A75 – ISRI

Données générales sur la visite			
Visite effectuée par :	M. ASTIC Jean-Pierre, DDE 42 - SAT M. VILLIE Eric, CETE de LYON – DES		
Description du site	Autoroute A75, entre les PR 0+000 (Clermont-Ferrand) et 180+000 (Séverac le Château).		
Date et heure		Jour	Nuit
Conditions atmosphériques	06/04/09	PR 0 à 30	Panne de véhicule
		18h30 – 20h00	
	Temps sec		
	07/04/09	PR 30 à 122	PR 0 à 122
		14h00 – 18h00	20h30 – 23h30
	08/04/09	Pluie forte	Maussade
PR 122 à 180		PR 122 à 180	
16h30 – 18h30		20h30 – 22h30	
		Maussade	Temps sec
Travaux préparatoires	Réunion de lancement, à la DIR, le 6 avril à 16h.		
Commande	Lettre de commande du 19/02/09. Référence : JPO/FP

A75 - Synthèse

PR 20+000 à 30+000 - Coudes

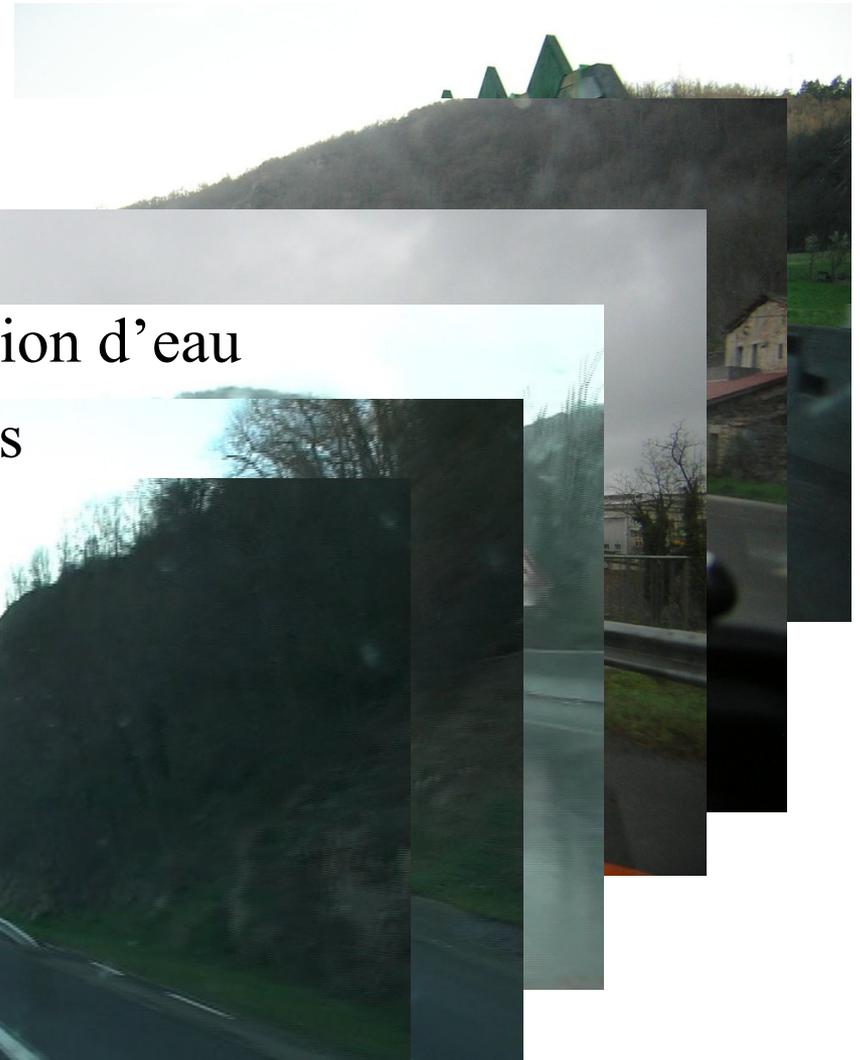
Section très contrainte, sinueuse.

B. A. U. étroites.

P. A. U. non accessibles aux PMR

Couche de Rlt : zones d'accumulation d'eau

Des obstacles latéraux non protégés

PR 49+900 :

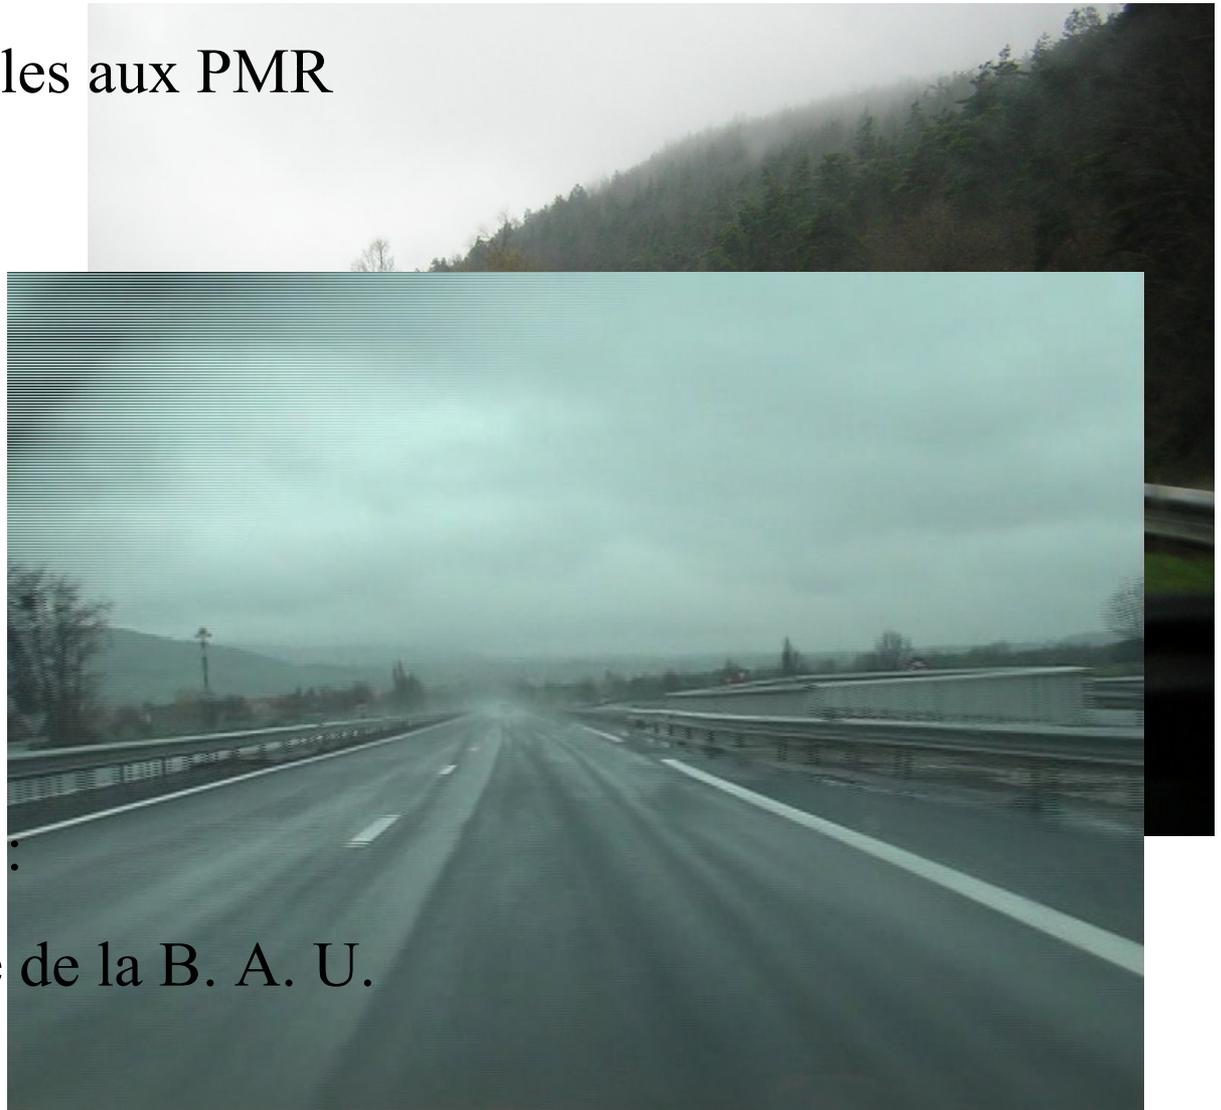
Possibilité de passer
derrière la glissière et de
percuter l'aqueduc.

PR 78+800 – sens (+) :

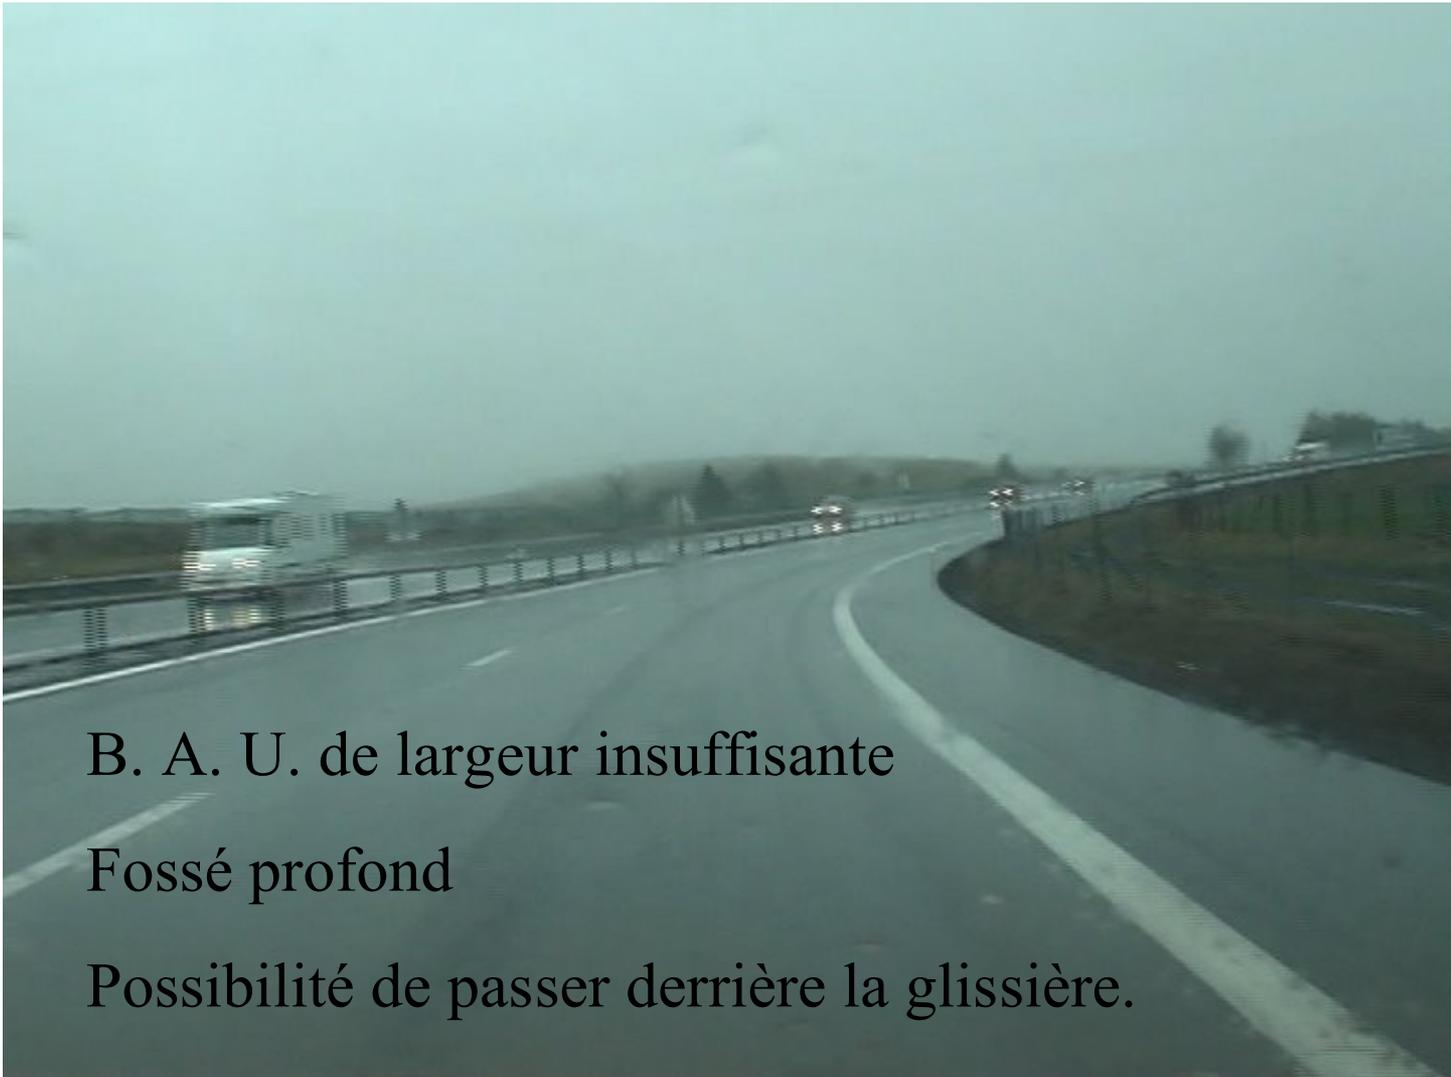
Un panneau « chute de pierres » manquant à droite.

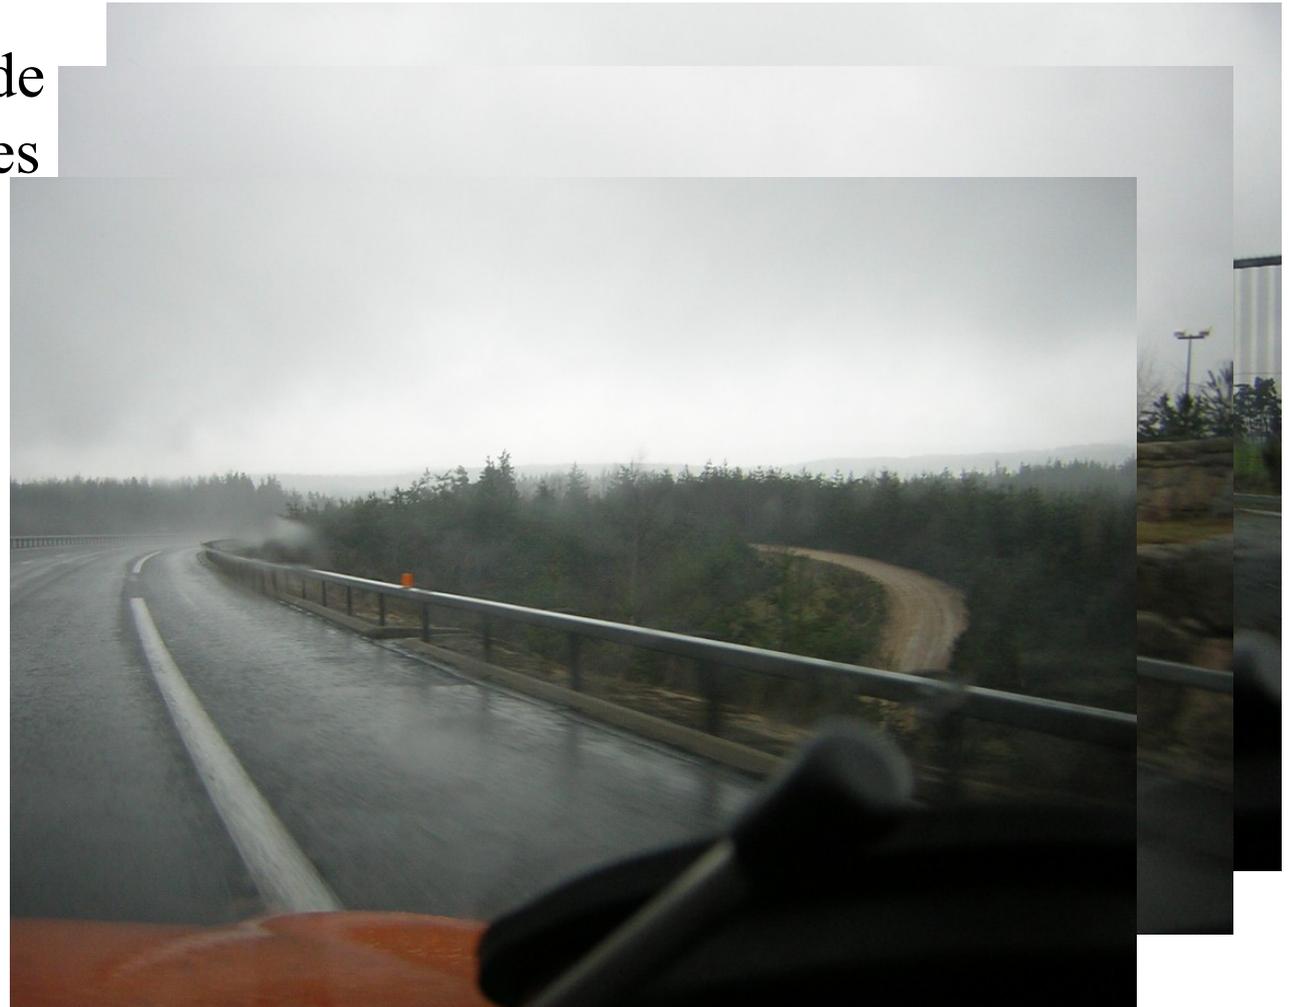
Piquets de clôture sur
accotement pouvant
être agressifs ; à isoler.
